Fwd: Questionamento - Pegrão Eletrônico nº 077/2024-

Pedido de Esclarecimento sobre Refratores do Pregão Eletrônico nº 077/2024 – itens 39 e 86

TERMOPLASTICO

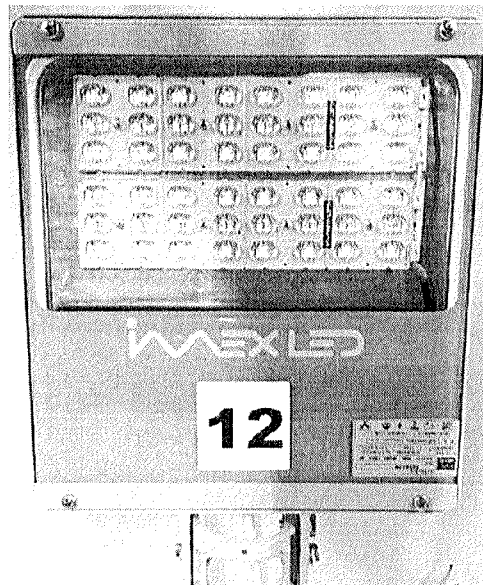
Por meio deste, solicitamos esclarecimentos referentes ao processo licitatório em questão. Ao analisar os itens 39 e 86 do ato convocatório, que tratam das luminárias viárias em LED, notamos que o Termo de Referência não especifica o tipo de refrator a ser utilizado. A dúvida reside na escolha entre o refrator de vidro plano temperado ou o de termoplástico.

Considerando a relevância da quantidade a ser adquirida pelo município, recomendamos optar pelo refrator de vidro plano temperado de 4 mm. Para embasar essa escolha, apresentamos imagens comparativas entre os dois materiais e anexamos respostas de outras prefeituras que não aceitaram o uso do termoplástico.

o policarbonato possui um bom desempenho durante os 3 primeiros anos, após este período ocorre uma degradação alta deste termoplástico (amarela e pode até trincar), comprometendo drasticamente a performance quanto ao fluxo luminoso e ocasionando até o grau de proteção quanto entrada de água e pó:

Informamos que são fatores importantes para a Luminária Led, como precisamos saber quais serão os modelos ofertados na Licitação. Iremos verificar se atende o que está sendo pedido e aguardaremos a fase das amostras para a Equipe Técnica analisar o item e informar se o produto atende as especificações do edital.
